**Weddeler Straße: Barrierefreier Neubau der Bushaltestelle
Buchhorstblick**

Dezernat III
66 Fachbereich Tiefbau und Verkehr

01.04.2023

Anlage 1

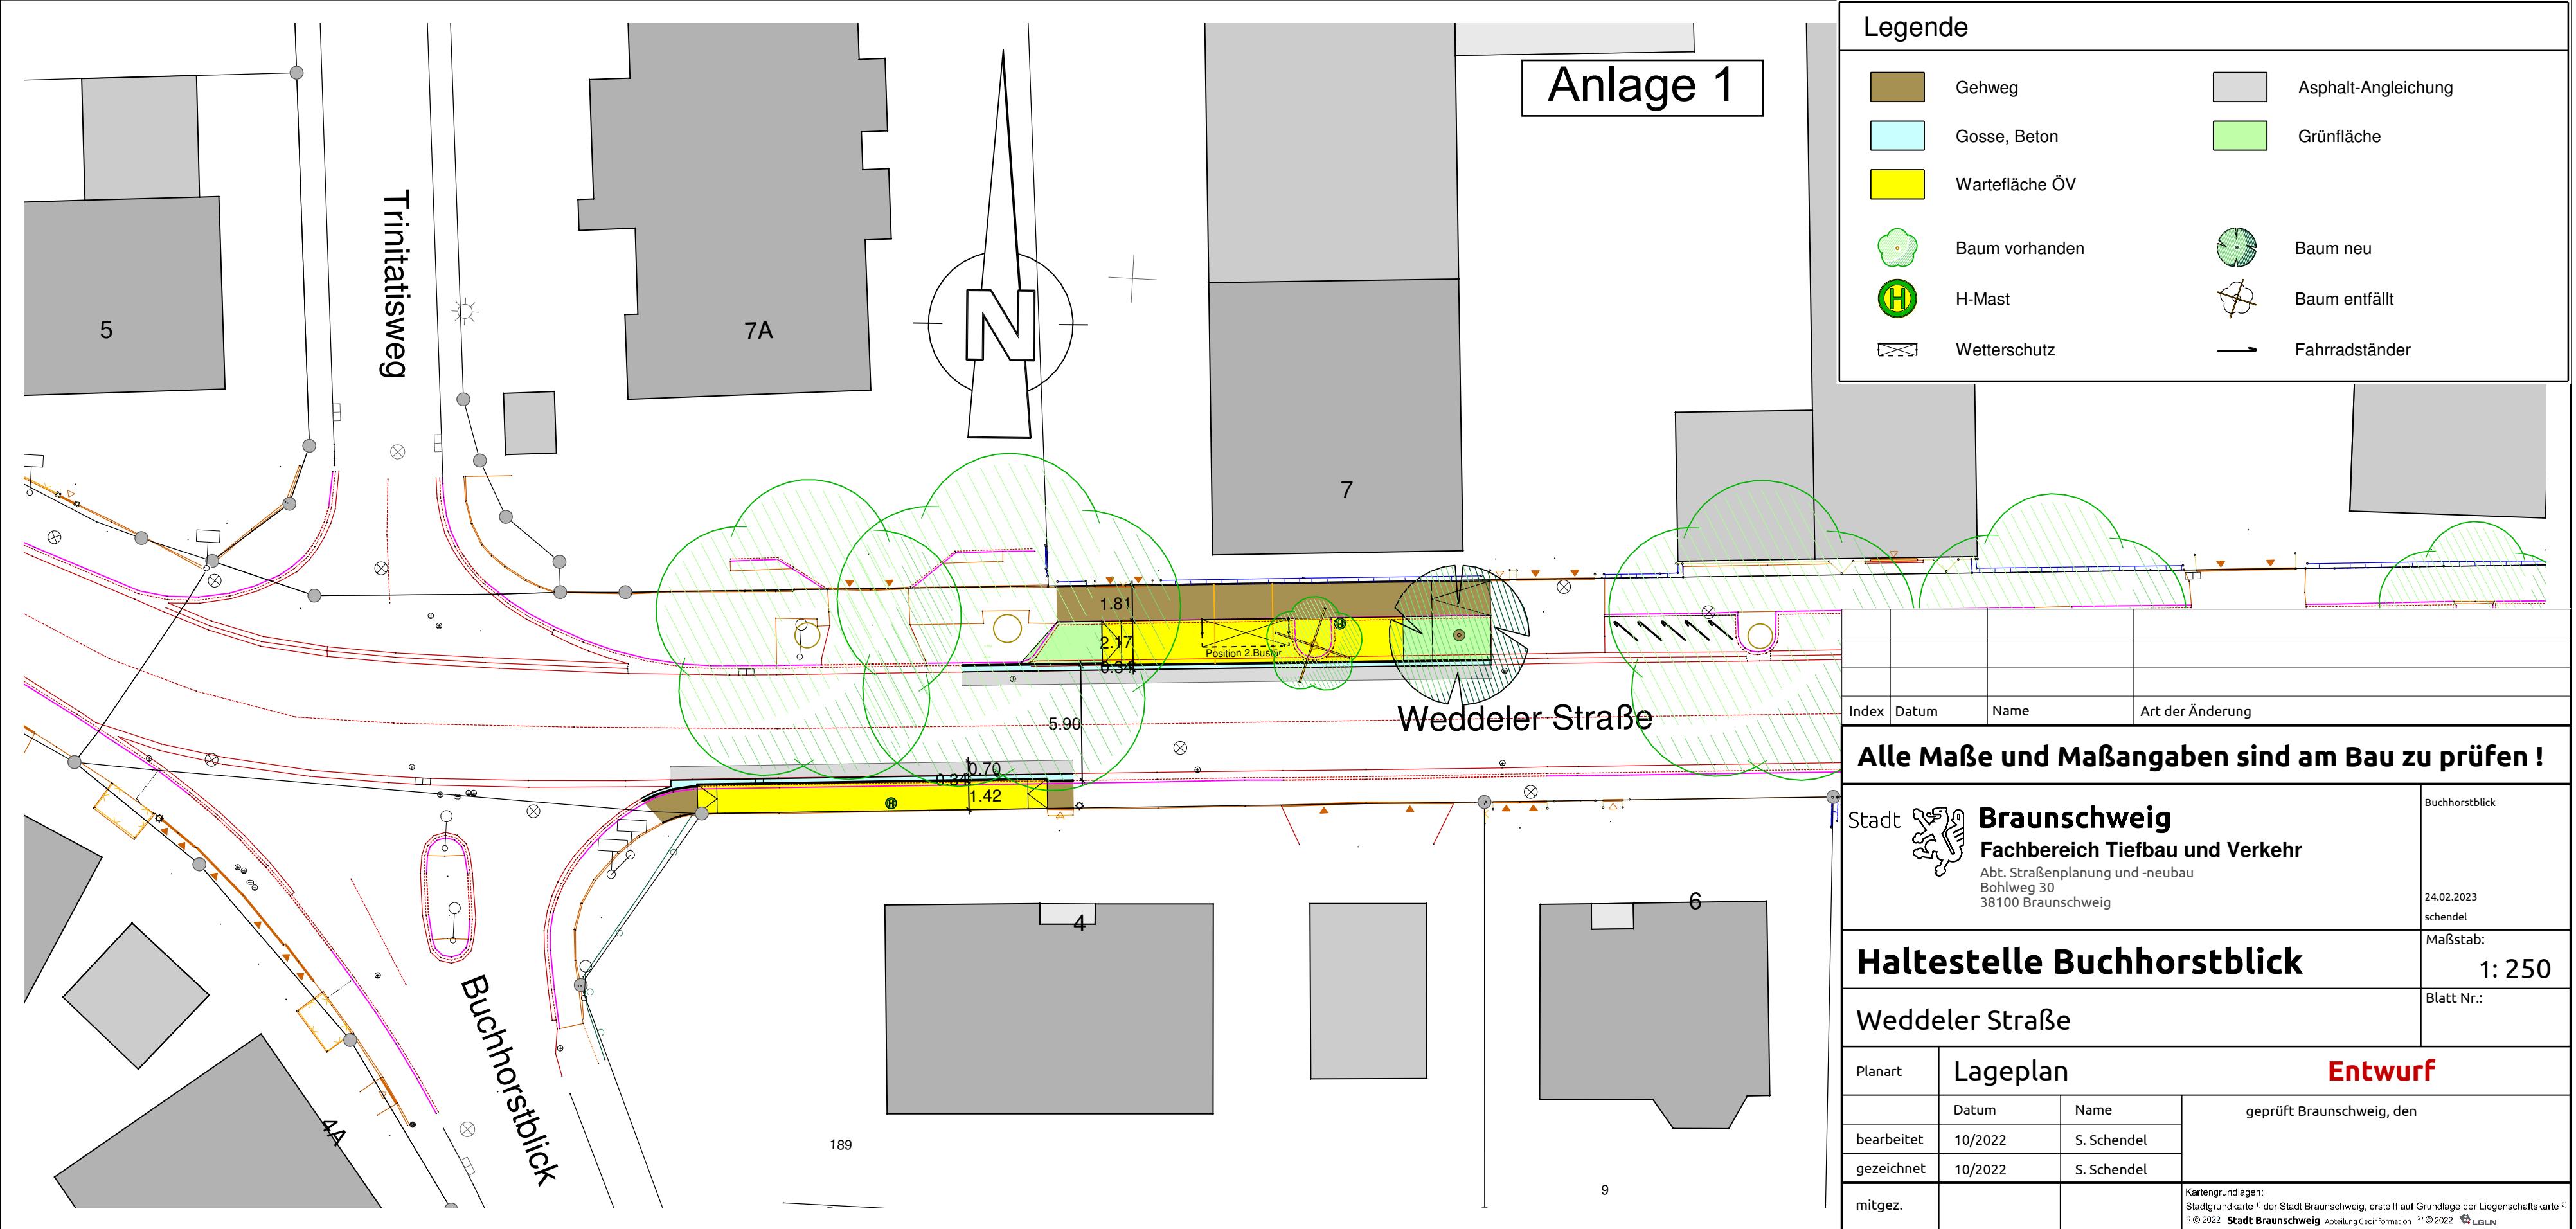
Im Bereich der vorhandenen Busbucht auf der Südseite ist vor Haus Nr. 1 und 2 A die Herstellung eines Kasseler Bordes am Fahrbahnrand aus fahrdynamischer Sicht nicht möglich und wird von der BSVG abgelehnt. Erfahrungsgemäß können die Busse solche Bussteige direkt in bzw. nach einer Kurve nur mit deutlichem Abstand zum Bord anfahren, so dass der barrierefreie Ein- bzw. Ausstieg, insbesondere an der zweiten und dritten Bustür erschwert wird. Dieser Nachteil kann zu einem Verlust der Förderung (87,5 % der förderfähigen Kosten) führen.

Die Positionierung einer barrierefreien Kap-Haltestelle vor Haus Nr. 2 könnte aufgrund der Zufahrten nur mit einer effektiven Kasseler-Bordlänge von 10 m geplant werden. Dies ist aufgrund des betrieblichen Einsatzes von Gelenkbussen ebenfalls nicht zu realisieren.

Östlich der neuen Haltestelle sind auf der Nordseite Fahrradständer in einer Parkbucht positioniert, die baulich nicht verändert wird. Das Herein- bzw. Herausschieben eines Fahrrades erfolgt von der bzw. auf die Fahrbahn, so dass ein Befahren des Gehweges zum Erreichen der Fahrradständer unterbunden wird. Aufgrund der verhältnismäßig geringen Verkehrsbelastung auf der Weddeler Straße ist diese Positionierung aus Sicht der Verwaltung sinnvoll.

Die Gehweg- bzw. Wartefläche auf der Südseite kann nicht verbreitert werden, weil sonst in der Fahrbahn direkt hinter Kurve eine Engstelle entstehen würde, die einen Begegnungsverkehr an dieser Stelle unmöglich macht. Des Weiteren bestehen seitens der Verwaltung Sicherheitsbedenken, da das Abbiegen aus dem Buchhorstblick nach Osten auf die Weddeler Straße unmittelbar in eine Engstelle führen würde. Weiterhin würde die Verlegung des Kasseler Bordes zu einer Überbauung von Leitungen führen, zu deren Vermeidung teure Leitungsverlegungsarbeiten erforderlich würden.

- „Der Bezirksrat bittet um Prüfung, ob die Haltestelle Hühnerkamp entgegen des wünschenswerten Mindestabstandes von 300 m zwischen Haltestellen aufrecht erhalten bleiben kann.“
- Die Verwaltung soll eine sichere Querung an der Haltestelle Weddeler Straße prüfen.
- Die Erweiterung der streckenbezogenen Geschwindigkeitsbeschränkung der Schapenstraße auf die Weddeler Straße soll in die Planungen einfließen.“

Der Bussteig auf der Südseite kann gemäß der Neuplanung gerade angefahren werden, so dass ein Überstreifen des Bordes durch den Bus nicht zwangsläufig erfolgt und wartende Fahrgäste nicht gefährdet sind. Die aktuellen Ein-/Aussteigerzahlen je Haltestelle Buchhorstblick und Hühnerkamp sind relativ gering, so dass nicht mit größeren wartenden Menschengruppen zu rechnen ist und die vorhandene Gehwegbreite ausreicht.

Die Verwaltung hat im Bereich der geplanten neuen Haltestelle die Möglichkeit einer Planung einer Querungshilfe geprüft. Für die bauliche Anlage einer Querungshilfe ist die Schaffung einer Fahrbahnbreite von 9,50 m (2 x 3,50 m Richtungsfahrbahn, 2,50 m Wartefläche) erforderlich. Diese Breite ist im gesamten Planungsbereich nicht vorhanden und durch Eingriff in die Gehwege auch nicht zu schaffen. Die Realisierung einer baulichen Querungshilfe ist daher nicht möglich.

Die Anordnung eines FGÜ kommt daher nicht in Betracht.

Die Stadt Braunschweig hat dadurch insgesamt 76 Lärmschwerpunkte im Stadtgebiet identifiziert. Die Weddeler Straße gehört nicht dazu. Folglich kommt dort eine Geschwindigkeitsbeschränkung auch aus Gründen des Lärmschutzes nicht in Betracht. Im Ergebnis ist die Verwaltung aus rechtlichen Gründen nicht in der Lage dem Wunsch des Stadtbezirksrates nach T30 in diesem Abschnitt zu entsprechen.

Vor dem Hintergrund der Prüfungsergebnisse und der grundsätzlichen Zustimmung zum Projekt durch den Stadtbezirksrat und des einstimmigen Beschlusses der barrierefreien Haltestelle Buchhorstblick schlägt die Verwaltung weiterhin die in DS 23-20750 dargestellte Planung ohne Änderungen vor.
